Administrativní budova UZSVM (Úřad pro zastupování státu ve věcech majetkových) při ulici M.R.Štefánika 1059/20 v Šumperku

Statický posudek

- ve věci:** doporučení na provedení nutných statickým úprav nosných konstrukcí v souvislosti s novým plánovaným využitím objektu Okresního úřadu v Šumperku.
- Objednavatel posudku:** PROMOS s.r.o., Nerudova 740/32, 78701 Šumperk, IČ 42766311
- Účel posudku:** Posouzení stavu nosných konstrukcí, vyhodnocení monitoringu.
- Zhotovitel posudku:** STATIKA Olomouc, s.r.o., Balbínova 374/11, 779 00 Olomouc
IČO 26823152, DIČ CZ26823152
- Posudek vypracoval:** Ing. Roman Koiš
Ing. Daniel Lemák, Ph.D.
- Datum vyhotovení:** 15.11.2011

Obr. 1 – Schématické vyznačení jednotlivých objektů Oku Šumperk

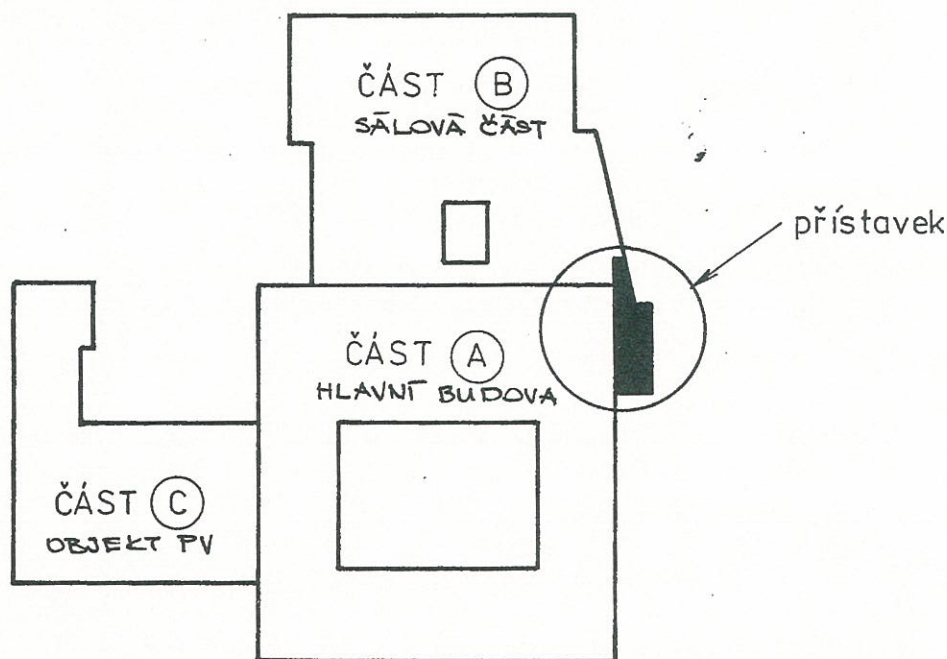
- Objekt se skládá ze tří částí – 1) Hlavní budova, část A – pětipodlažní částečně podsklepená část, 2) Sálková část B a 3) Objekt politické výchovy (označení podle dokumentace z roku 1974 (dnes administrativa, garáže a zázemí), část C – přízemní objekty a 4) Přístavek.

Hlavní budova

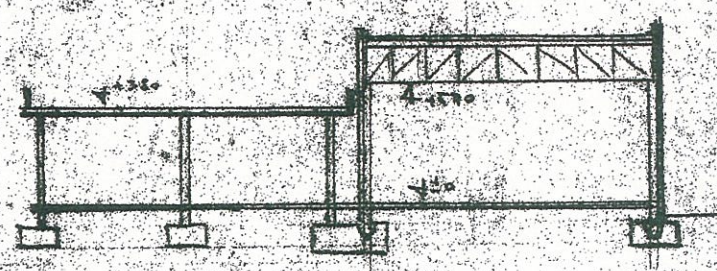
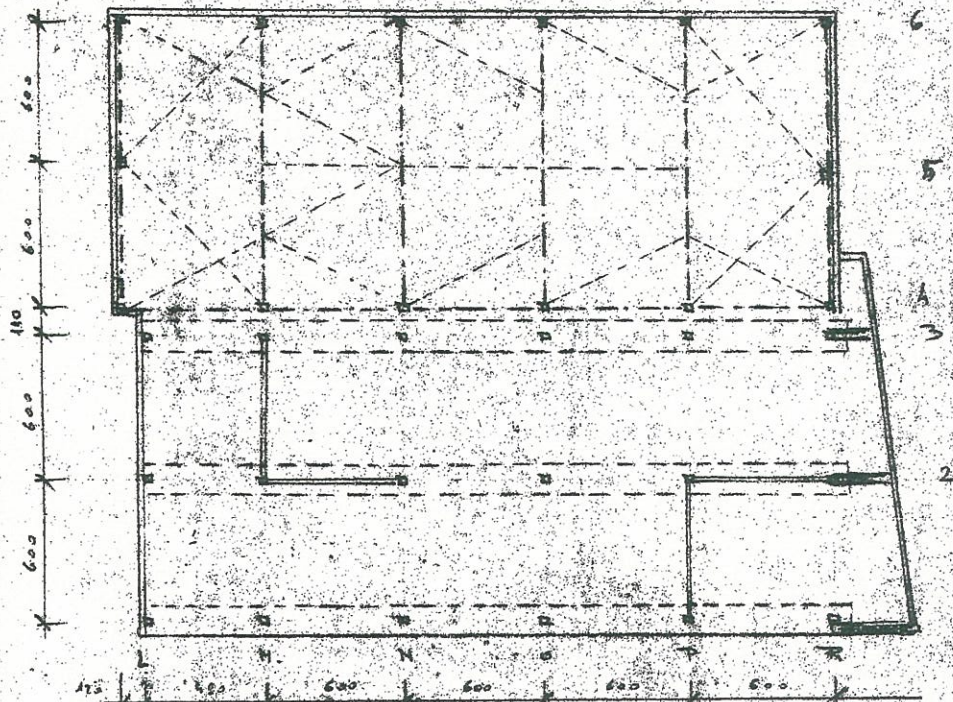
- U hlavního objektu v rámci plánovaných stavebních úprav doporučujeme navrhnout dodatečné vodorovné ztužující stěny od úrovně základových konstrukcí až po 5.NP.
- Obecně doporučujeme důkladné prověření a případnou rekonstrukci ležaté kanalizace jak dešťové tak splaškové.

OBJEKT POLITICKÉ VÝCHOVY

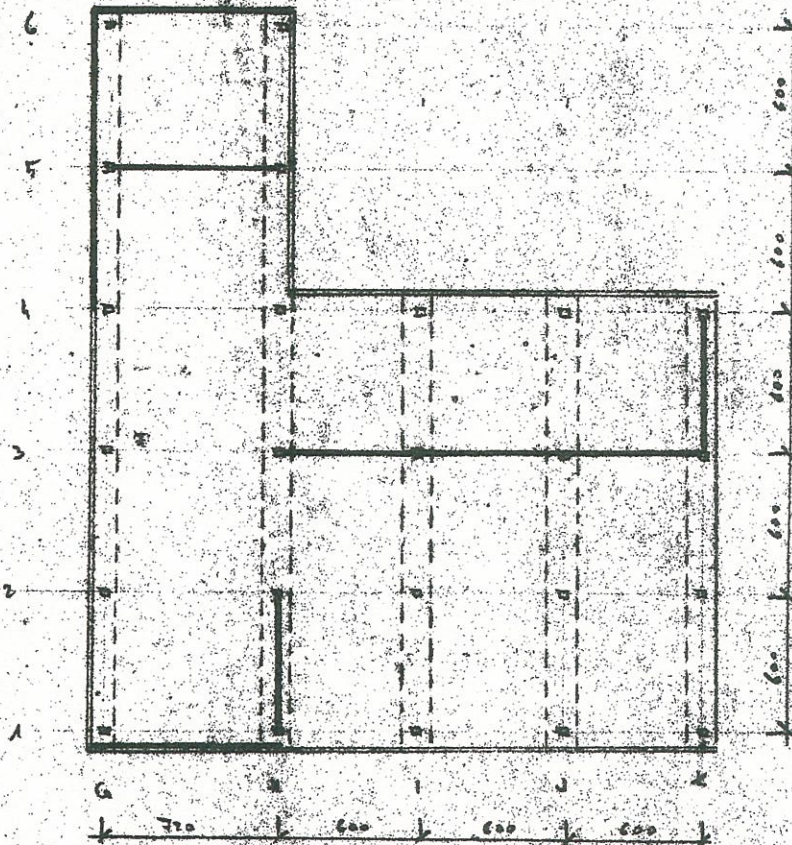
- U přízemních objektů: Sálková část (objekt B) a Politické výchovy (objekt C) je navrženo plošné založení na patkách, pod nimiž je s největší pravděpodobností proveden štěrkopískový polštář. Odvozené normové namáhání zeminy je v původním statickém výpočtu uvažováno $1,5 \text{ kp/cm}^2$. Podle názoru zpracovatelů posudku jde o hodnotu značně nadnesenou s ohledem na zjištění geologických průzkumů. V rámci aktivní zóny podloží pater se nacházejí náplavové sedimenty, málo únosné a silně nerovnoměrně stlačitelné ($E_{\text{def}}=2\div 3 \text{ MPa}$), mocnost těchto sedimentů pod základy až 3,6 m. Z tohoto důvodu navrhuje provést přepočítání zatížení existujících základových konstrukcí, jejich únosnost a provést návrh jejich zesílení – sanace. Jako vhodná technologie se nabízí mikropilotáž, apod.
